**Avis de la Mission Régionale
d'Autorité environnementale
Provence-Alpes-Côte d'Azur
sur le projet de restructuration des infrastructures du
port des Marines de Cogolin (83)**

n° MRAe – 2020 n° 2680

Figure 2 : Carte de localisation de travaux (Source : dossier d'étude d'impact version V2.0)

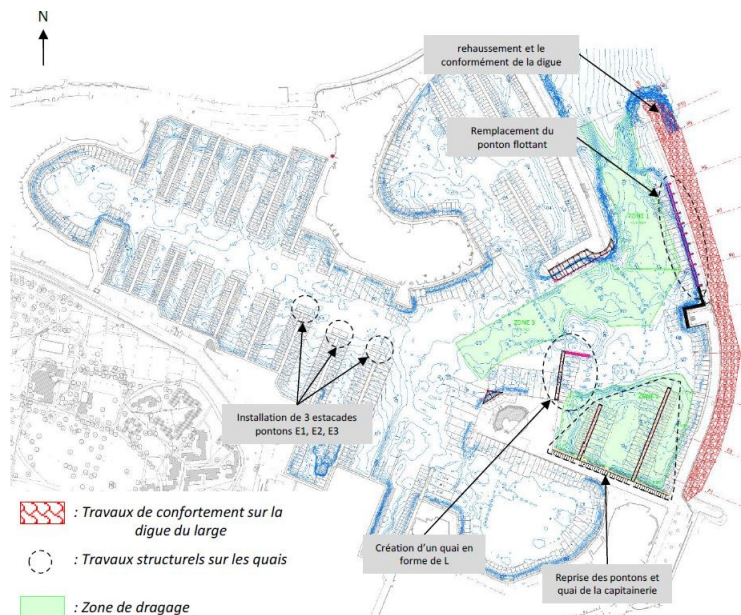
Le périmètre du projet correspond à la zone de travaux localisée à l'entrée du port dans laquelle sont envisagés des travaux (cf. Figure 2) de :
